改善箇所説明図

救急車の自動変速機において、オイルクーラホースの締結力が不足しているものがあるため、当該ホースが外れてオイルが漏れ、走行できなくなるおそれがある。

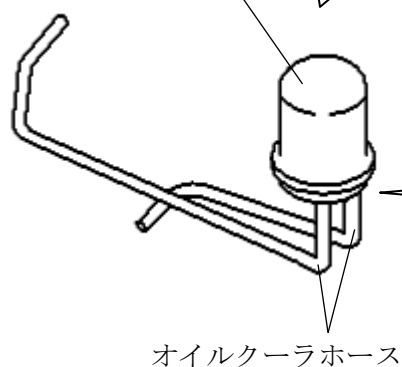
基準不適合発生箇所

クランプ (追加)

改善の内容

全車両、当該ホースにクランプを追加（４箇所）する。
